CONSÓRCIO INTERMUNICIPAL DE SANEAMENTO BÁSICO DA ZONA DA MATA
DE MINAS GERAIS – CISAB ZM

RELATÓRIO DA FISCALIZAÇÃO DE ACOMPANHAMENTO

VIÇOSA – MG

SERVIÇO AUTÔNOMO DE ÁGUA E ESGOTO DO MUNICÍPIO DE VIÇOSA

Figura 24 – Captação Subterrânea 1 – São José do Triunfo

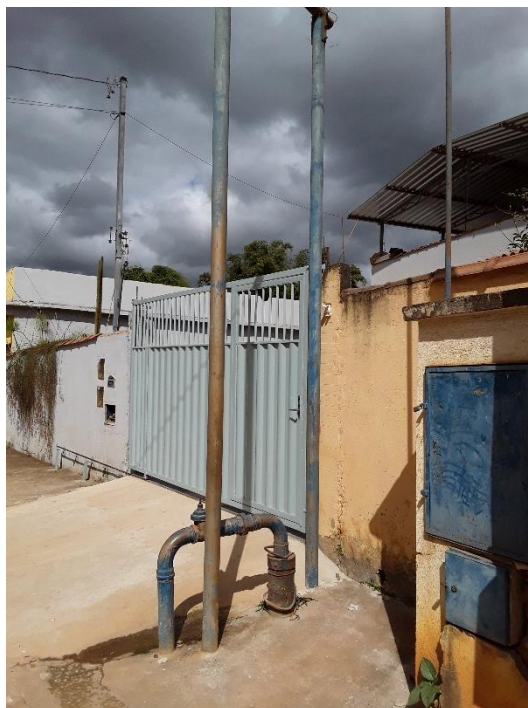
Foi verificado que 3 das 8 inconformidades listadas foram resolvidas, as Figuras de 24 a 29 apresentam a atual situação da captação subterrânea de São José do Triunfo.

Figura 51 – Bomba dosadora – ETA I

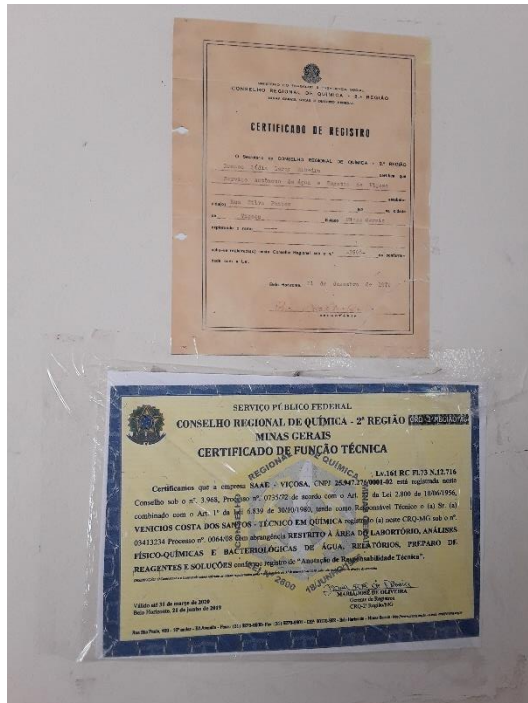
Foi verificado que 9 das 27 inconformidades listadas foram resolvidas, as Figuras de 49 a 62 apresentam a atual situação Estação de Tratamento de água – ETA I.
